NFK-MPC-2005018

TNF-XI 型輸送物  
安全解析書に関するコメント回答（1）

2020 年 06 月 09 日

原子燃料工業株式会社

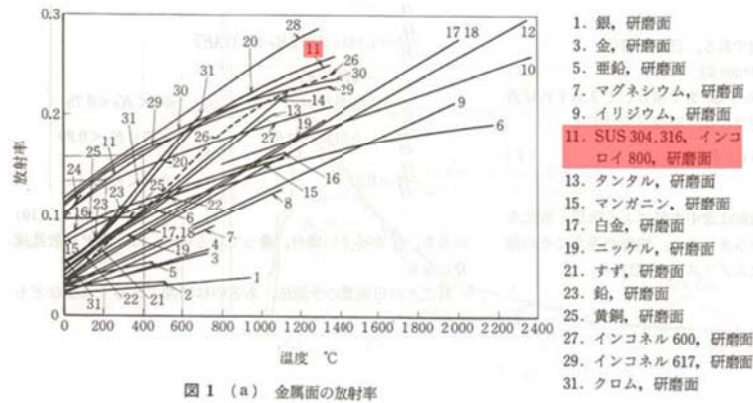
⑤熱解析で、一般の試験条件における雰囲気放射率  の根拠について教えてください。併せて容器表面の  についても、ご教えてください。

一般の試験条件における雰囲気放射率は 1.0 に設定されることが多いですが、本解析では耐火試験における火炎放射率の  と同じ値を使用しております。

雰囲気放射率は輻射熱伝達に影響する因子である。輻射熱伝達率( $hr$ )は以下の式<sup>1</sup>で表され、雰囲気放射率が小さい方が容器表面から空気中への輻射熱伝達率が小さくなるため保守的な評価となっております。

容器表面の  は、ステンレス鋼の放射率について下記の文献データ<sup>2</sup>を包絡する値に設定しております。

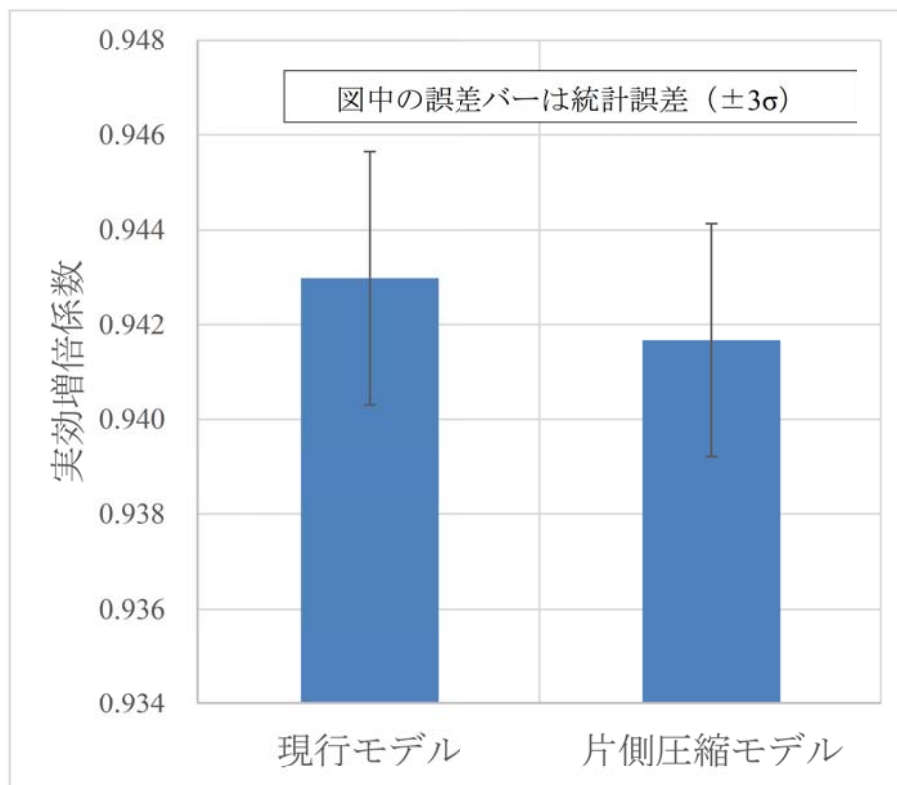
⑦規則 11 条 2 ニは核分裂性輸送物に係る一般の試験条件おいた輸送物を輸送制限個数の 5 倍、ホは特別の試験条件に置いた輸送物を輸送制限個数の 2 倍置くこととした場合となっていますが、ここで前者に対しては [ ]、後者については [ ] としたとあります。個数はよいとして、段数をこのようにしたことが実効増倍率が高い結果が得られることをご教示ください。

体系からの中性子の漏れをできるだけ小さくする体系（表面積が小さい体系）として立方体体系となるような段数を設定しております。

- ・一般の試験条件に置いた輸送物の場合は [ ] 個を超える立方体体系となる積み方として、[ ] を設定しております。
- ・特別の試験条件に置いた輸送物の場合は [ ] 個を超える立方体体系となる積み方として、[ ] を設定しております。
